MINISTERIO DE ENERGÍA Y MINAS
Resolución Directoral

N° *127* - 2016-MEM/DGAAM

Visto, el escrito N° 2458511 del 19 de diciembre del 2014, presentado por **Ariana Operaciones Mineras S.A.C.**, mediante el cual solicitó a la Dirección General de Asuntos Ambientales Mineros del Ministerio de Energía y Minas, la evaluación del Estudio de Impacto Ambiental (EIA) del proyecto «Ariana», a desarrollarse en el distrito de Marcapomacocha, provincia de Yauli, región de Junín.

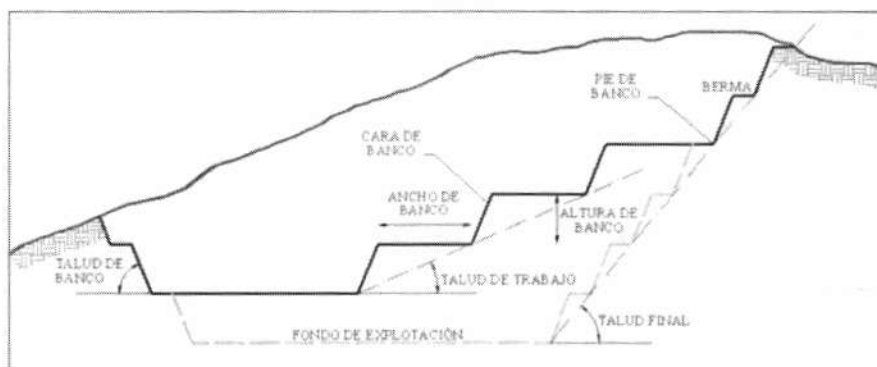
Botadero de Material Inadecuado: Diseñado para el material de corte que se genere en la construcción de los componentes superficiales del proyecto, es decir corresponde a suelos naturales que no son adecuados para la cimentación de los componentes del proyecto.

El titular presenta en el Anexo Obs 27A los planos de diseño y análisis de estabilidad del Depósito de Desmonte y Material Inadecuado. **ABSUELTA.**

Bombeo de agua de interior mina

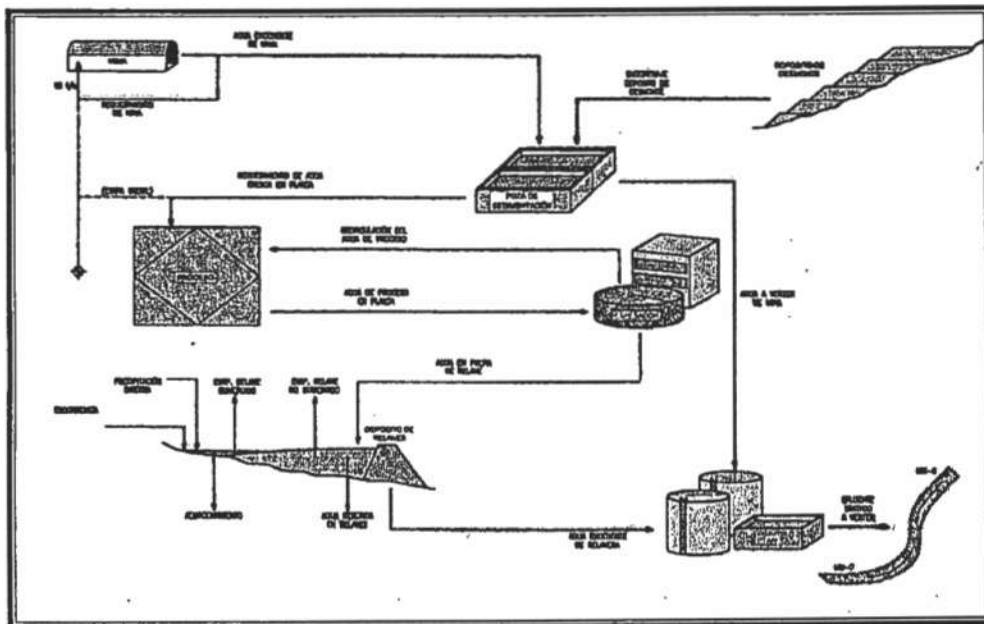
El diseño del sistema de bombeo de mina consiste en 4 pozas de bombeo (distribuida en los Niveles 4530, 4410, 4290 y 4230) de las cuales se captará el agua de las filtraciones que se presente en las labores mineras. Una parte del agua de mina se reusará en el minado y el agua excedente será bombeada desde interior hacia las pozas de sedimentación ubicadas en superficie (se encontrarán revestidas con geomembrana) donde también recibirá los efluentes provenientes del depósito de desmonte (del sistema de subdrenaje). Con este tratamiento primario, se cumplirá con la calidad de agua para el proceso de la planta de beneficio y el excedente será enviada a la planta de tratamiento de aguas residuales industriales (PTARI) antes de su vertimiento al ambiente. El depósito de relaves recibirá la porción de aguas pluviales no derivadas en conjunto con el agua en relaves provenientes del espesador. Los excesos producidos serán enviados a la PTARI.
